Stuttgart 21  
Replik auf Äußerungen der  
Vorhabensträgerin  
Thema „Neigetchnik“

Erörterungstermin zu PFA1.3b  
Messe Stuttgart  
26.-29. April 2021

Diplom-Physiker Roland Morlock  
DBV Baden-Württemberg  
Landesvorsitzender

# Geschwindigkeitsangaben Neigetechnik sind falsch:

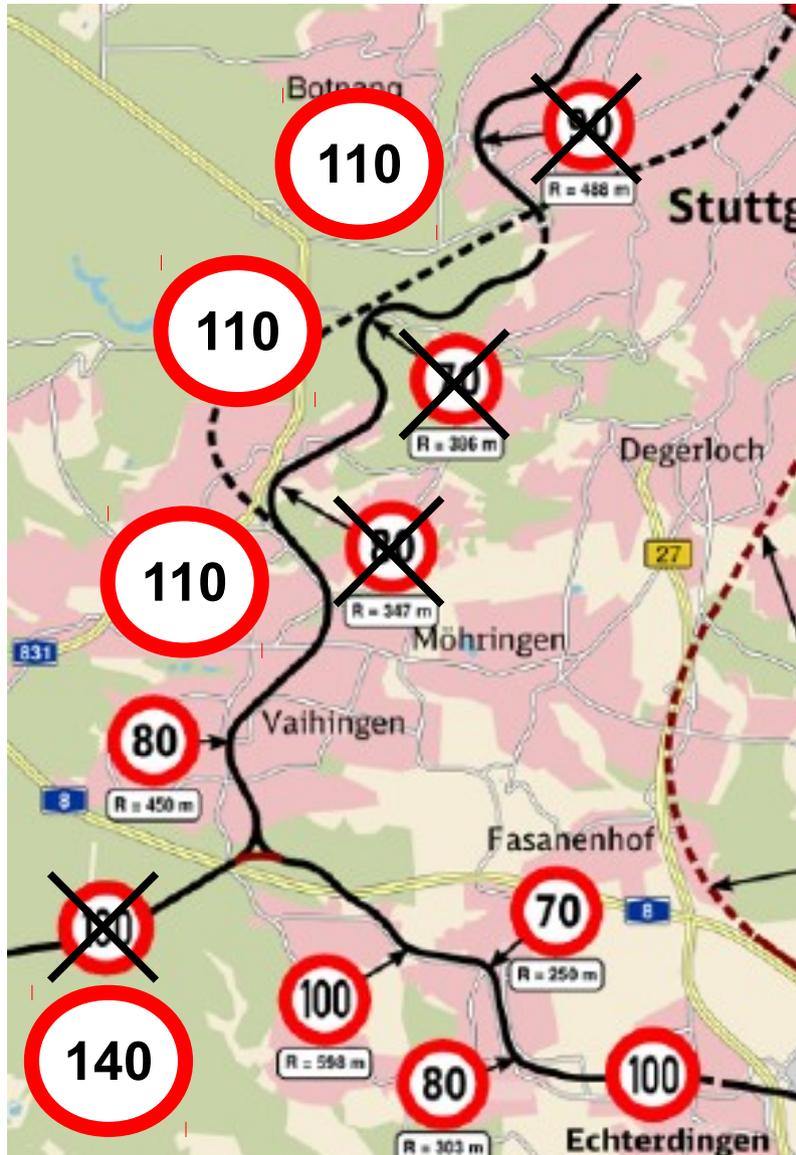
- Der DBV hat den Wegfall der Neigetechnik auf der Gäubahn beanstandet
- Antragstrasse für Neigetechnik nicht geeignet (zu langsam und zu enges Profil)
- Hieraus resultiert ein nicht genehmigungsfähiger Rückbau der Infrastruktur-Ausrüstung

- Mit GNT gelten höhere Werte
- GNT auf Filderlinie ist abzuschalten
- Abschaltung beim vorigen Halt
- Sollte Böblingen entfallen, wäre das Horb
